1.1 CONCEPTO TÉCNICO No. CT:	**CT-7436**
1.2 ÁREA:	Análisis y Mitigación del Riesgo
1.3 COORDINACIÓN:	Estudios y Conceptos Técnico
1.4 REFERENCIA CRUZADA RADICADO FOPAE:	2014ER5218
1.5 RESPUESTA OFICIAL No.	RO-70621

2.1 SOLICITANTE:	Curaduría Urbana # 3
2.2 PROYECTO:	KR 3 C E 44 A 45 S
2.3 LOCALIDAD:	4. San Cristóbal
2.4 UPZ:	50. La Gloria
2.5 BARRIO O SECTOR CATASTRAL:	La Gloria
2.6 DIRECCIÓN:	Carrera 3C Este # 44A - 45 Sur (*)
2.7 CHIP:	AAA0004OMEA (*)
2.8 MANZANA CATASTRAL:	68
2.9 PREDIO CATASTRAL:	01
2.10 ÁREA (Ha):	0.0232 (*)
2.11 FECHA DE VISITA:	Marzo 27 de 2014

Figura 1. Localización del proyecto ubicado en el predio de la Carrera 3C Este # 44A - 45 Sur en el Plano Normativo de Amenaza por Remoción en Masa del POT (Decreto 364 de 2013), el cual se encuentra en Amenaza Media.

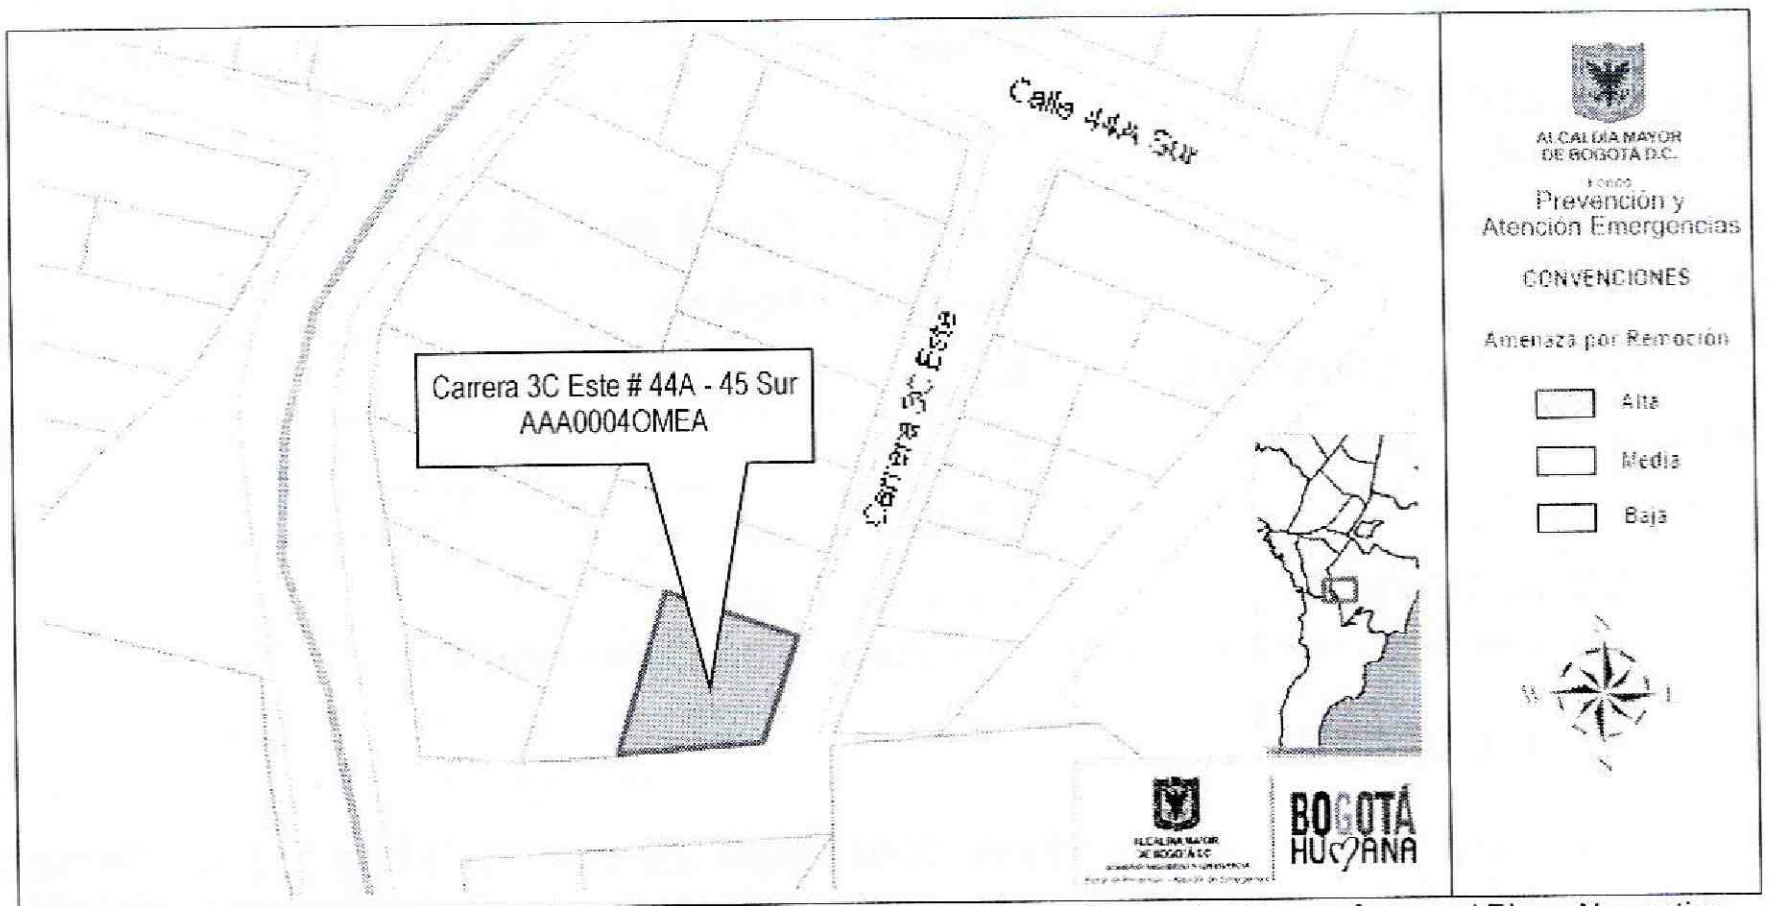
Conforme con los planos normativos de "Amenaza por Remoción en Masa" enmarcados en el Plan de Ordenamiento Territorial de Bogotá–POT, tanto del Decreto 190 de 2004, como del Decreto 364 de 2013 el sector en el que se localiza el proyecto ubicado en el predio de la Carrera 3C Este # 44A - 45 Sur, Localidad de San Cristóbal, se encuentra en una zona de Amenaza Media por procesos de remoción en masa (Figura 1)
